Napínák řetězu

hodný pro
benzínové motory Opel 2.0 I Turbo a 2.2 I

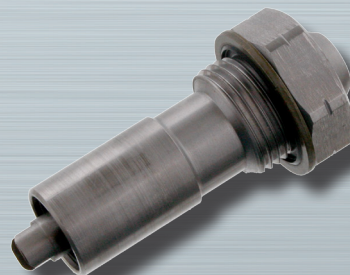
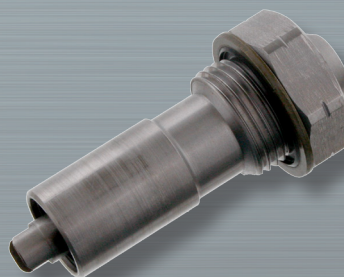
Chrastivé zvuky při často se vyskytujícím prodloužení rozvodového řetězu, přestože všechny komponenty jsou namontovány správně. Řetěz může v důsledku změněných řídicích časů způsobovat nepravidelný chod motoru a přeskakovat, v nejhorším případě dokonce poškodit motor. Týká se to motorů Z22YH a Z22SE.

Zablokování hydraulického napínáku řetězu. Původní verze (viz č. 0636 549) napínáku řetězu měla zelený O-kroužek a pogumovanou podložku (viz obr. 1). Výrobce vozidel bylo toto provedení montováno do výše uvedených motorů. Od modelového roku 2009 je ve výrobě používán modifikovaný napínák řetězu.

SWAG doporučuje výhradně použití nového napínáku řetězu SWAG 40 93 3044 (viz č. 4807 839). Ten je pod hlavou opatřen pogumovaným kovovým těsnicím kroužkem (viz obr. 2). Tím je zaručeno bezchybné vedení rozvodového řetězu.

Při výměně napínáku řetězu doporučujeme vždy také montáž nového rozvodového řetězu (SWAG 40 93 3044, viz č. 5636 396). Oba komponenty jsou obsaženy v sadách řetězu SWAG 99 13 3042 (vhodné pro Z22YH) a SWAG 99 13 3045 (vhodné pro Z22SE)!
